Mission régionale d'autorité environnementale

**Avis de la Mission régionale d'autorité environnementale
de la région Nouvelle-Aquitaine
sur un projet de parc éolien de trois aérogénérateurs
sur la commune de Breuil-la-Réorte (17)**

n°MRAe 2018APNA157

Localisation du projet : Commune de Breuil-la-Réorte (17)
Maître(s) d'ouvrage(s) : Société Parc éolien de Breuil
Avis émis à la demande de l'Autorité décisionnaire : Préfet de la Charente-Maritime
En date du : 13 septembre 2019
Dans le cadre de la procédure d'autorisation : Autorisation environnementale -ICPE
L'Agence régionale de santé et le Préfet de département au titre de ses attributions dans le domaine de l'environnement ayant été consultés.

Projet éolien et enjeux milieu naturel (étude d'impact p 358 et 367) avifaune (ci-dessus) et chiroptères (ci-dessous)

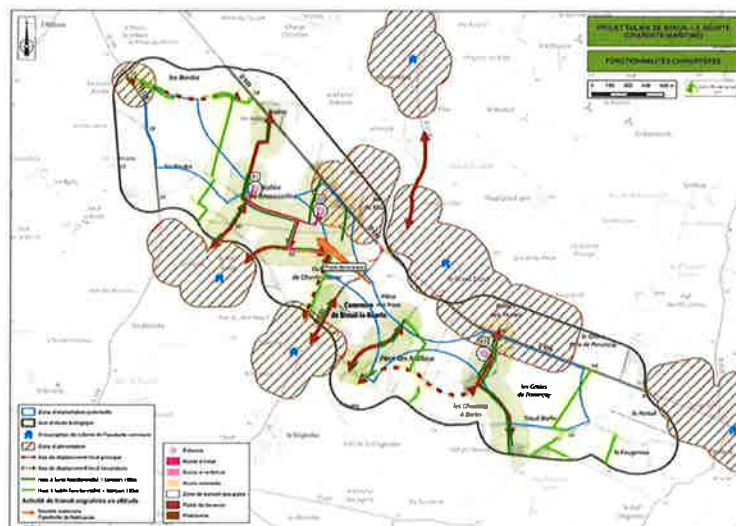
– L'argumentaire aboutissant à qualifier concrètement les niveaux d'enjeux est en règle générale fondé au moins partiellement sur une approche quantitative, ce qui peut poser question vis-à-vis d'espèces à caractère très patrimonial, identifiées comme sensibles à l'éolien dans le dossier, et dont le faible effectif pourrait être mis en rapport avec les niveaux de rareté. Ainsi, la faiblesse d'effectif constatée lors des inventaires de terrain ne devrait pas conduire à sous-estimer le niveau d'enjeu de certaines espèces vulnérables.

– Les plans de bridage devant être optimisés en fonction des résultats obtenus, la définition des modalités de suivi des effets du projet sur l'avifaune et les chiroptères mériterait d'être affinée. Le suivi de mortalité demande en effet des protocoles d'observation précis, qui devraient conduire à préciser le nombre de visites prévues par an, l'intervalle de temps entre 2 visites et la surface de prospection sous chaque éolienne.

La MRAe rappelle les principes de la Loi « Biodiversité » de 2016 et notamment l'obligation d'absence de perte nette de biodiversité pour l'ensemble des projets. Elle recommande à ce titre de préciser les argumentaires relatifs à la détermination du niveau d'enjeu par espèce pour les espèces en faible effectif, de préciser les protocoles de suivi et leur articulation avec les programmes de bridage prévus pour l'avifaune et les chiroptères, et enfin de revoir le coefficient retenu pour la compensation concernant la destruction de haies. Elle constate, au vu des inventaires, un niveau d'enjeu global fort pour l'avifaune et les chiroptères avec des risques non négligeables d'impact si les mesures de bridage s'avéraient inefficaces.

Projets connus dans le secteur (extrait EI p. 318)

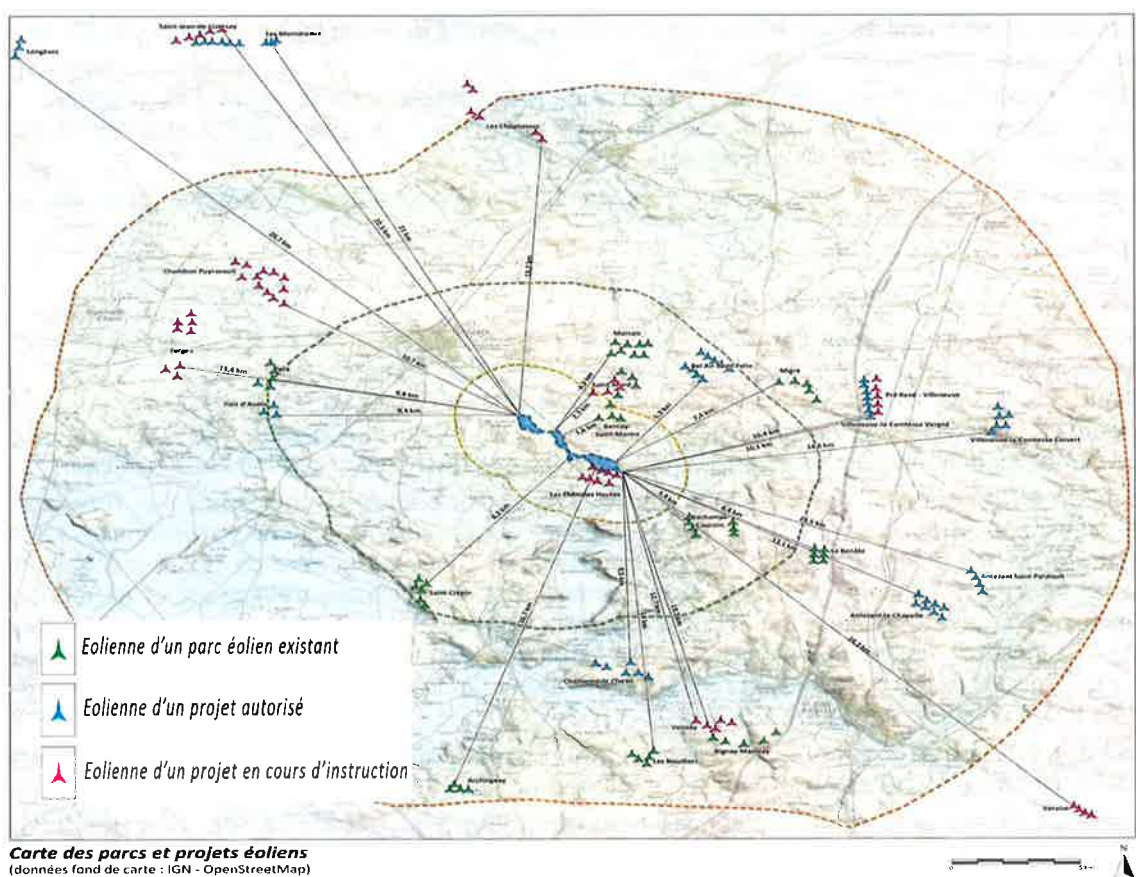
Le dossier présente les projets sur une zone de vingt kilomètres autour du site, considérés comme pouvant avoir des effets cumulés avec le parc éolien projeté (cf. pages 645 et suivantes de l'EI). L'analyse ne relève pas de problématique majeure, mais reste relativement superficielle dans un contexte où la présence d'autres parcs éoliens auraient justifié une approche plus détaillée, tant pour le milieu naturel que pour le milieu humain.

Ainsi, pour une bonne information du public, il est fortement souhaitable de ne pas renvoyer au choix futur du modèle d'aérogénérateurs, la complétude de l'analyse de l'impact sonore des projets cumulés. Concernant les milieux naturels, l'analyse d'incidence des parcs éoliens sur l'avifaune et les chiroptères aurait dû porter sur des aires d'études déterminées en fonction des densités d'aérogénérateurs. Enfin, les phénomènes de saturation visuelle étudiés dans le dossier sont également à mettre en rapport avec les effets cumulés sur le territoire.

La MRAe recommande de préciser l'étude d'impact par une analyse acoustique non seulement en adéquation avec le choix final de l'aérogénérateur mais également en prenant en compte le cumul avec les effets des parcs éoliens connus à proximité. Ces précisions devraient aboutir à une adaptation du programme de bridage acoustique envisagé.

Elle considère que l'analyse des effets cumulés devrait être prise en compte dans le raisonnement proposé dans l'étude d'impact pour justifier le site retenu, ce qui ne semble pas être le cas.
